INFORME DE HITO DE CONTROL
N° 23975-2024-CG/GRIC-SCC

EJECUCIÓN DE LA OBRA:
“CONTROL DE DESBORDES E INUNDACIONES EN EL
RÍO ICA Y QUEBRADA CANSAS/CHANCHAJALLA – ITEM
V SECTOR III: AGUAS ABAJO TRAMO URBANO
(LAS CASUARINAS-PUENTE OCUCAJE)”

HITO DE CONTROL N° 5: EJECUCIÓN CONTRACTUAL –
ESTADO ACTUAL DE OBRA

PERÍODO DE EVALUACIÓN:
DEL 20 AL 26 DE AGOSTO DE 2024

Imagen n.º 2
Vista de Planta de Sector de intervención de Expediente Principal
(Puente Santiaguillo)

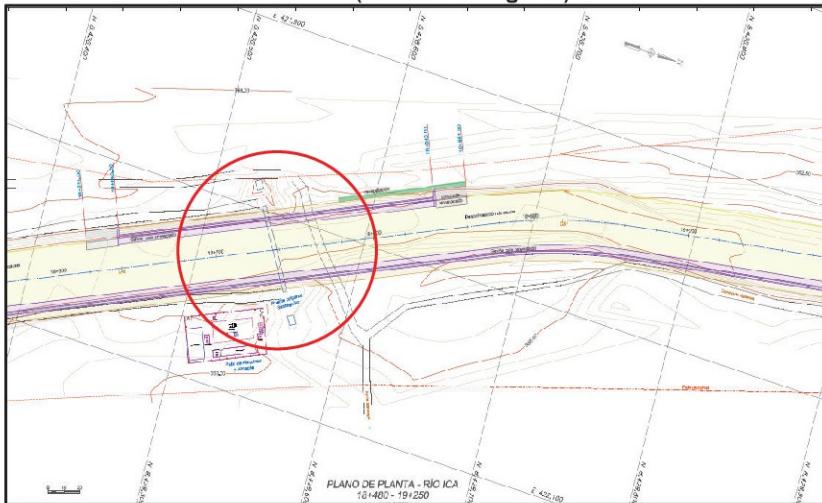
En el contenido del expediente técnico principal de obra aprobado con Resolución Jefatural n.º 055-2019-GORE.ICA-PETACC/JP de 1 de julio de 2019, se estableció que la prioridad del proyecto, tenía como objetivo brindar seguridad y bienestar a los habitantes de la provincia de Ica así como a sus unidades productoras (UP), ejecutando obras que reduzcan la vulnerabilidad de la zona ante los desbordes e inundaciones causadas por el río Ica y quebradas tributarias; debido a la ocurrencia cada vez más frecuente e intensa de avenidas extraordinarias generadas por la ocurrencia del fenómeno El Niño. Asimismo, para el Sector III: Aguas abajo tramo urbano (Las Casuarinas-Puente Ocuaje), se proyectó inicialmente la construcción de gaviones tipo caja en el sector Santiaguillo, como se visualiza en la lámina siguiente:

De lo descrito en los párrafos precedentes, se advierte que en la margen izquierda, aguas arriba y abajo del puente colgante Santiaguillo (progresivas 18+860 - 18+930 y 18+465 - 18+860), donde se ha proyectado la ejecución de trabajos de protección, no existe intervención por parte del contratista; asimismo, dichas zonas podrían estar registradas como propiedad de terceros, por lo que no se contaría con disponibilidad para su intervención, lo que ante una escenaria de incremento de masa hídrica donde, se produzca el desborde de su cauce natural por diversas causas tales como intensas precipitaciones pluviales, las fuertes lluvias, conllevaría a la presencia de inundaciones en terrenos agrícolas, lo que expondría al daño de las zonas aledañas.

La situación expuesta, pone en riesgo que, ante un escenario de incremento de agua se produzcan inundaciones en terrenos agrícolas, lo que dañaría las actividades agrícolas.

Imagen n.º 3

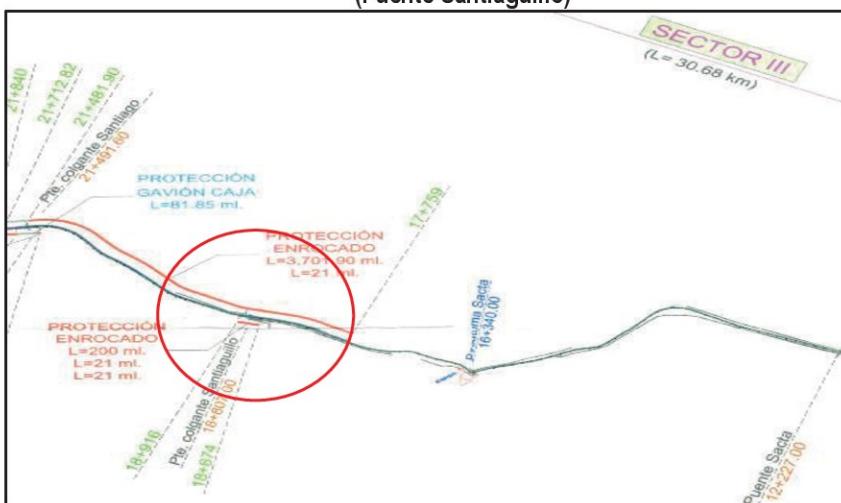
eriormente, durante su ejecución, en dicho tramo mediante Resolución Jefatural 53-2023-GORE.ICA-PETACC/JP de 31 de agosto de 2023, la entidad aprobó el Adicional de N° 2 que modificó y/o vario la ejecución de muro tipo gavión a enrocado; formulándose para ejecución del enrocado⁵ las partidas de enrocado: 01.02.01 Excavación y perfilado c/equipo, 01.02.02 Eliminación de material excedente (dp=2.1km) 01.02.03 Adquisición de roca con dura seleccionada y acopiada en cantera, 01.02.04 Carguío y transporte de rocas a obra (5.71 km), 01.02.05 Geotextil de 200gr/cm² para talud de enrocado, 01.02.06 Acomodo de rocas en uña y, 01.02.07 Acomodo de rocas en talud.

Imagen n.º 6
Sección de dique con material propio y enrocado

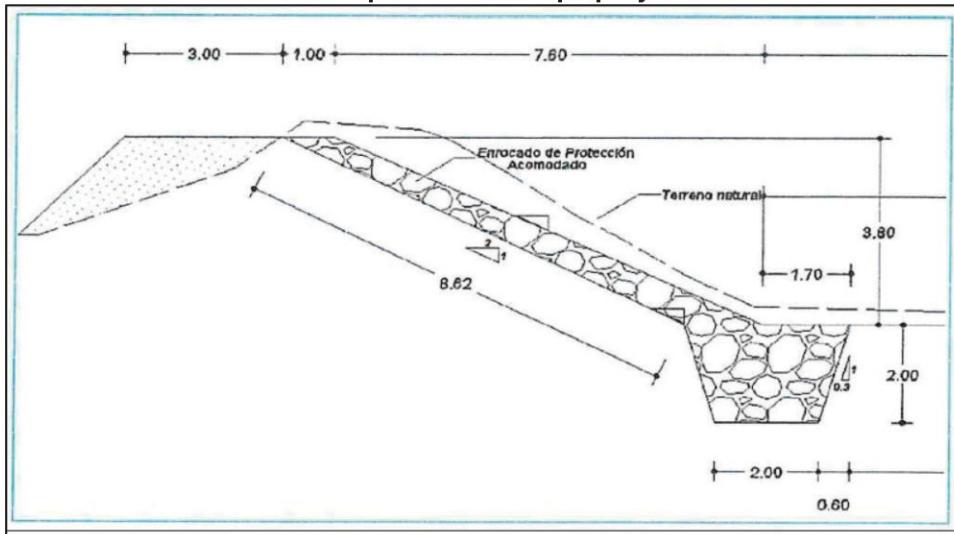
El expediente técnico de la Prestación adicional de obra n.º 2, aprobado con Resolución Jefatural n.º 253-2023-GORE.ICA-PETACC/JP de 31 de agosto de 2023, estableció como ejecución la partidas 01.02.05 Geotextil de 200 gr/cm² para enrocado y 01.02.07 Acomodo de roca en talud en el sector Santiaguillo, es así que, durante el mes de julio⁹ de 2024, se ejecutó entre otras partidas, las partidas geotextil de 200 gr/cm² para enrocado y acomodo de roca en talud en las progresivas 19+030 – 20+130; es decir, 1 100,00 metros lineales, cuya sección típica del dique enrocado a construirse es la siguiente:

Dichos trabajos fueron ejecutados durante el mes de julio de 2024, y cuentan con conformidad de pago del supervisor de obra con Informe n.º 54-2024-CONSORCIO SAN JOSE – MASA/SO de 4 de agosto de 2024¹⁰, no obstante, dichos trabajos no se encuentran acorde a lo indicado en plano PE-PAO-01 Protección con Enrocado – PAO - 01, en la cual, indica que el enrocado debe estar a la altura de la corona de dique.

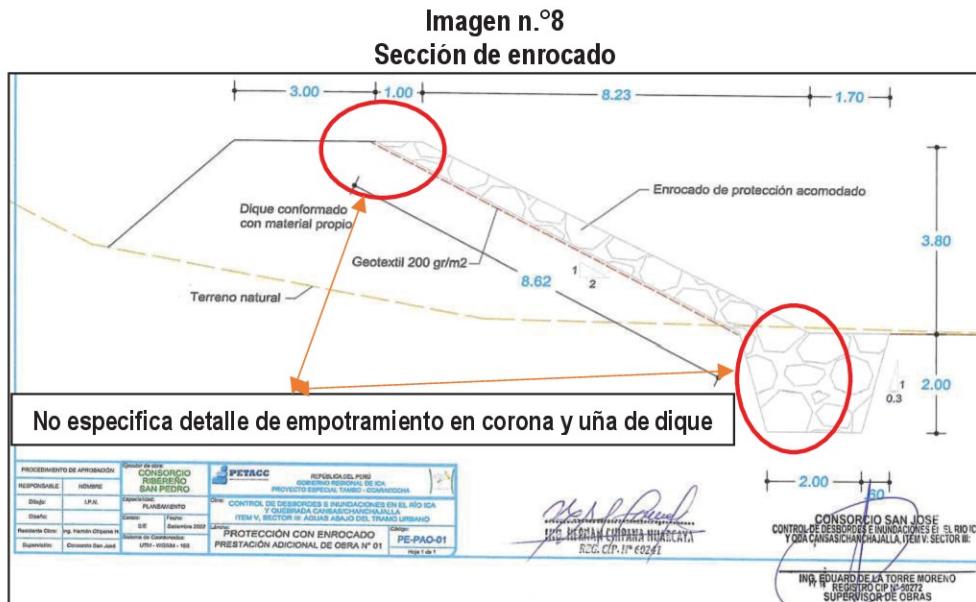
Es de mencionar que, la partida 01.02.05 Geotextil de 200 gr/cm² para talud de enrocado (existente) de la PAO n.º02, hace como referencia a la partida 03.02.06 Geotextil de 200 gr/cm² para enrocado considerada en la PAO n.º01 como nueva, es decir, que, los detalles de la partida principal Enrocado se encuentran en los planos de la citada prestación adicional de obra n.º01, y de la revisión al citado expediente se tiene que no especifica el detalle de empotramiento en corona y uña de dique como se aprecia en la imagen siguiente:

Sobre la ejecución de los trabajos mencionados, durante la visita de inspección física a la obra el día 22 de agosto de 2024, la comisión de control verificó en el Sector Santiaguillo, la colocación de la partida Geotextil de 200 gr/cm² para enrocado entre las progresivas 19+030 – 20+130 en talud y uña de dique, conforme se muestra a continuación:

Es importante señalar que, el geotextil es un elemento laminar, flexible y poroso con propiedades mecánicas e hidráulicas, el cual se encarga de impedir las filtraciones del agua hacia el dique, por lo que su colocación y adecuado empalme debe contemplar el cuidado respectivo para evitar que se dañe y pueda cumplir su finalidad.

Antes de la colocación del geotextil, la superficie deberá estar preparada, nivelada y aprobada por la Supervisión. El geotextil deberá ser colocado suelto o no excesivamente tenso. Para colocarlo en íntimo contacto con el suelo, debe tenerse cuidado de no dejar espacios vacíos entre el geotextil y el suelo subyacente o adyacente.
